SERVICE INFO – INA 0187

Váltás elasztikus hosszbordás ékszíjra

Gyártók: Fiat, Iveco

Motor: F1AE

1. ábra: Ékszíjhajtás a 0113089 motorszámtól feszítőgörgővel

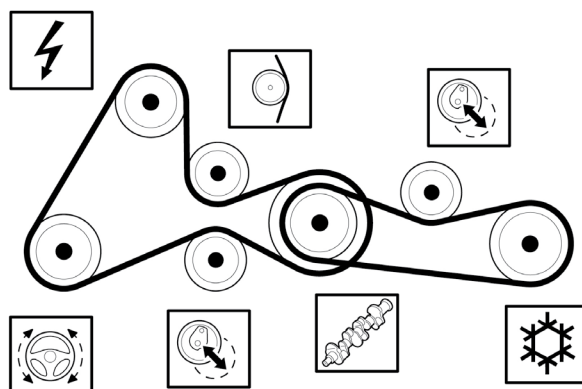
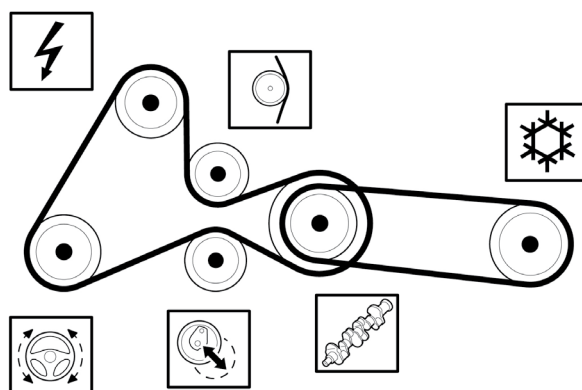
Az ékszíjhajtásban a klímakompresszorhoz a megnevezett járműgyártók a 0113090 motorszámtól kezdődően egy elasztikus hosszbordás ékszíjat használnak. Emiatt elmarad az eddigi hagyományos hosszbordás ékszíjakhoz szükséges feszítőgörgő.

A motorokat a 0113089 motorszámtól a karbantartás során szintén át lehet alakítani az FB4EPK903 elasztikus hosszbordás ékszíjakra. Ebben az esetben szintén nem lesz szükség feszítőgörgőre.

Az elasztikus hosszbordás ékszíj korlátozás nélkül teljesít minden műszaki követelményt és gond nélkül beszerelhető a motoroknál a 0113089 motorszámtól. Az elasztikus hosszbordás ékszíjra történő átalakítás során semmiképpen nem szabad feszítőgörgőt beszerezni!

Az 531 0503 10 cikkszámú feszítőgörgőre már nem lesz szükség
